Oppdragsgjevar: Arctic Partner AS
 Oppdragsnr.: 52303389 Dokumentnr.: TRAF-01

Til: Arctic Partner AS
Frå: Norconsult v/H. P. Dimmen
Stad, dato: Ålesund / 2025-12-04
Kopi til:

Detaljregulering Myra øst - trafikkvurdering

Figur 3: Skissert mulig fortausendring (lilla), hjørne som skal ha nok sikt (rød) og markering av p-område (blå) P-plass som bør gå ut (gul) (Figurgrunnlag: Illustrasjonsplan)

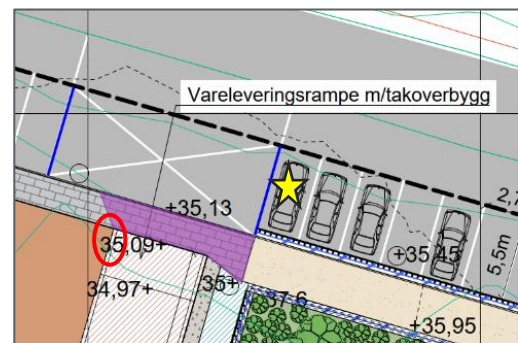
Ved at "gulbelegget" ved kryssingspunktet er tydelig annerledes enn fortau i vest og turveg i øst, gjør en gående (og syklende) oppmerksom på at noe skjer; I dette tilfellet et potensielt faremoment med kryssende trafikk/varelevering. Det blir dermed en visuell markering av at det er noe annet enn bare gangareal.

I planbeskrivelsen er det poengtert at nordøstre hjørne på butikken skal utformes slik at sikt mot venstre ved utkjøring fra logistikkpunktet blir ivaretatt. Siktkravet er ofte angitt som 1,5 x 3 meter frisikt til fortau.

Siste parkeringsplass på hver side av kryssingspunktet kan ev. også få ekstra tydelig markering som avgrensner p-areale og hindrer misforståelse / feilparkering; Det antas at det er tenkt oppmerking eventuelt nedfelt kantstein av hensyn til vinterdrift. Nærmeste parkeringsplass øst for logistikkpunktet kan være til hinder for rygging inn (høyresving) mot logistikkpunktet og bør utgå.

Figur 5: Turveg via ny park. Skisserte endringspunkt. Rød: Gjerde på strekning med fylling. Gul: Ny rute via parken. Oransje: Del av turvegen som kan fjernes. Rød pil: Mindre omlegging av turvegen (Figurgrunnlag: Illustrasjonsplan)

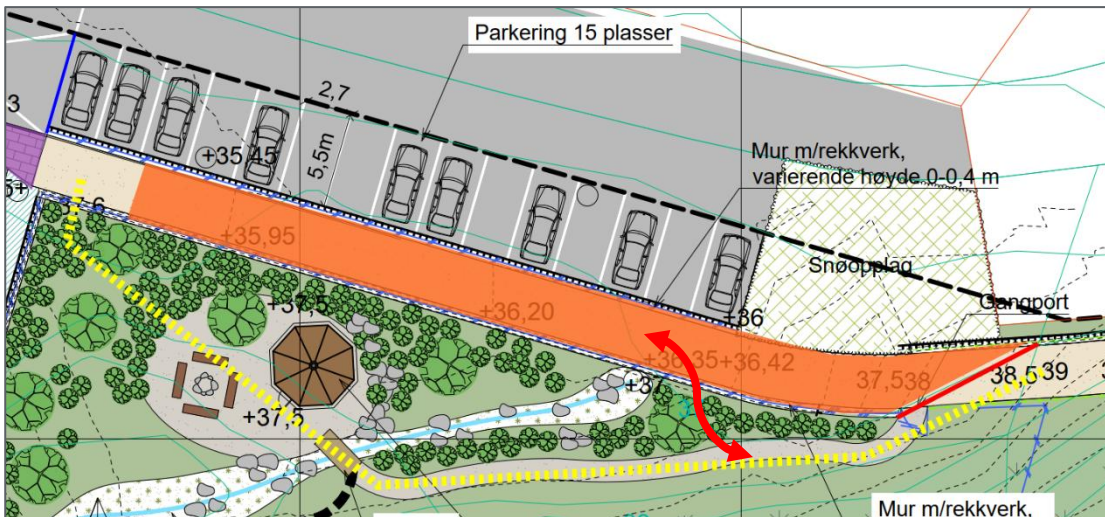
Turvegen er bratt, og det medfører at syklister kan få stor fart ned bakken mot butikken, og det er en rettstrekning langs parkeringsrekka fram til kryssingspunktet. I høringsuttalelse er det påpekt at stigningsforholdene gjør at en ikke kan regne med ordinær vinterdrift (brøyting). I henhold til planbeskrivelsen er den østre parkeringsrekka primært for ansatte. Planen viser at det er både en høydeforskjell og gjerde mellom turvegen og parkeringsrekka.

Parkområdet er primært en del av barnehagens uteområde. Den er likevel vist som allmenn tilgjengelig med egen sti fra turvegen og port i gjerdet ved parkeringsrekka i øst. En kan velge å la turvegen gå via parken, og dermed "kutte" siste del av turvegen inn mot vareleveringspunktet. Alternativet er å gjøre en mindre endring: Ved å legge inn en ekstra kurve vil en få dempa farten, og dermed beholde det meste av turvegen langs parkeringsrekka. Parken blir da mer forbeholdt barnehagen. I etterfølgende figur er det skjematisk skissert, og det må nødvendigvis vurderes nøyere i forhold til terrengtiltak.

En omlegging av turvegen gir mulighet for endra/bedre lengdefall. Ved å måtte "svinge" like øst for vareleveringspunktet vil ev. syklist ha lav fart. Det antas å bli marginal omveg i forhold til planforslag. Parken kan bli større ved at turveg bak østre parkeringsrekke kan gå ut. Det kan da bli mulig å ivareta en kombinert bruk som også ivaretar barnehagens behov.

En mindre omlegging av turvegen har hovedhensikt å dempe farten uten at selve parken endres. Den ekstra sløyfa kan utligne noe mer av høydeforskjellene.

Likt for begge disse alternativene er at gjerdet på utsida av turvegen bør følge ny trasé så langt at det ikke blir naturlig å ta snarveg. I planforslaget og i planbeskrivelsens illustrasjoner er parken vist som godt skjermet mot innsyn fra vegen. Parkområdet bør framstå som så åpent at det ikke blir opplevd som "skummelt" å ferdes der.
